THERMAL BUS

BOLETIM TÉCNICO

SITE CAXIAS DO SUL – PÓS VENDAS | Nº 142 BSP | Agosto/2023

Assunto: Visor de Líquido unidades DD430.

Tampão utilizado em contenção na falta de visor.

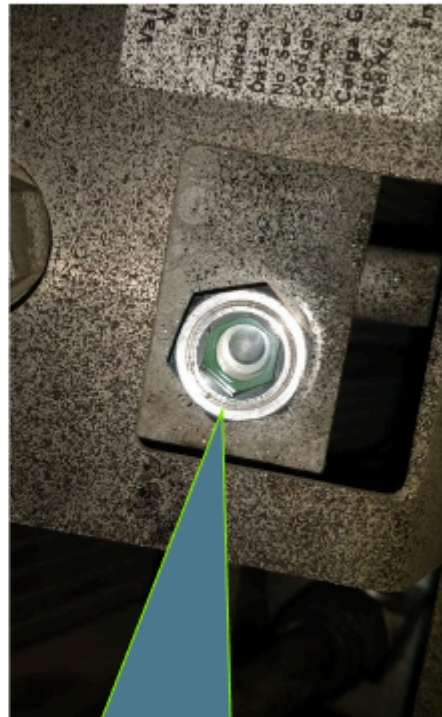
Informamos que no último trimestre de 2022 realizamos ação de contenção em unidades de ar condicionado Valeo modelo DD430 aplicando no lugar do visor de líquido um tampão. Esta ação foi necessária devido a falta temporária do material utilizado para fabricação do visor.

Para estas unidades em campo que estão com o referido tampão está previsto a troca pelo visor correspondente conforme pode ser visualizado na imagem ilustrativa abaixo.

Substituir o tampão para o visor de líquido.

Importante: Em casos de identificar unidades com o referido tampão solicitamos que comunique a fábrica imediatamente.
